710 - INSP
 ISO/IEC 17020
 Origineel verslag

Verkoop [Afd 8.4.2]

Verslagnummer: 5/10012025/42123/1/1

Inspectie adres: Vennestraat 74, 2275 Lille
 (België)

Elektrisch bord

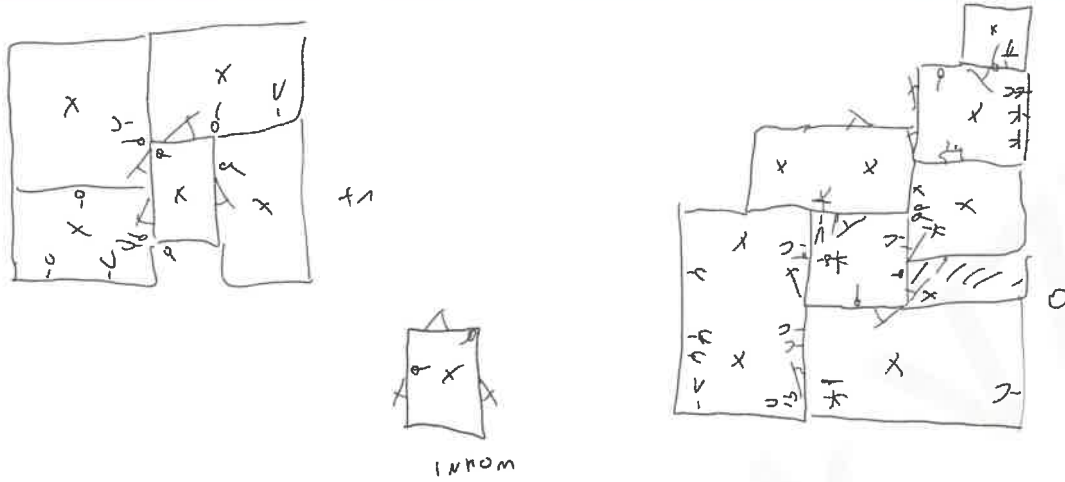
- De aardingsonderbreker is niet conform of afwezig. - oAfd 5.4.3.5
- De continuïteit van de PE, de stationaire toestellen klasse 1 en/of de equipotentiale verbindingen is niet verwezenlijkt. - oAfd 4.2.4.3

- De controle van een/meerdere foutlussen is niet afdoende, - oAfd 6.5.7.2.b.4.d; oAfd 6.4.6.4.b.4
- Het eendraadsschema en situatieplan zijn niet aanwezig. - oAfd 3.1.2.1

- De kringen, de onderbrekingstoestellen en of de beschermingstoestellen zijn niet duidelijk en zichtbaar gekenmerkt. - Afd 3.1.3
- De beschermingsgraad van de ruimte moet ten minste IPXX-D zijn voor ruimtes publiek toegankelijk en IPXX-B voor gewone ruimtes. - oAfd 4.2.2.3

- Hoofddifferentieelstroombeschermingsinrichting is niet aanwezig. - oAfd 4.2.4.3
- De installatie is niet aangevuld met een differentieelstroombeschermingsinrichting met hoge of zeer hoge gevoeligheid, - oAfd 4.2.4.3

- De kring(en) die stopcontacten bevatten zonder aarding zijn niet beschermd door een differentieelstroombeschermingsinrichting met een hoge of zeer hoge gevoeligheid. - oAfd 8.2.1

- De penautomaten/zekeringen van hetzelfde circuit zijn niet van dezelfde nominale grootte. - oAfd 5.3.5.5
- De houders van de penautomaten zijn niet uitgerust met een kaliberstuk. - oAfd 5.3.5.5.a

- De isolatieweerstand van de installatie is onvoldoende. - oAfd 6.4.5.1
- Aansluitingen en samenvoegingen, verbindingen of aftakkingen van kabels werden niet uitgevoerd in overeenstemming met de regels van de kunst. - oAfd 5.1.1.2; Afd 1.4.1; Afd 1.4.2; Afd 5.2.6

- Geleiders van het type VOB zijn niet in een buis geplaatst en/of zoals het zou moeten. - oAfd 5.2.9.3
- Een of meerdere stopcontacten zijn niet van kinderbeveiliging voorzien. - oAfd 4.2.2.3.b; Afd 8.2.1; Afd 8.2.2
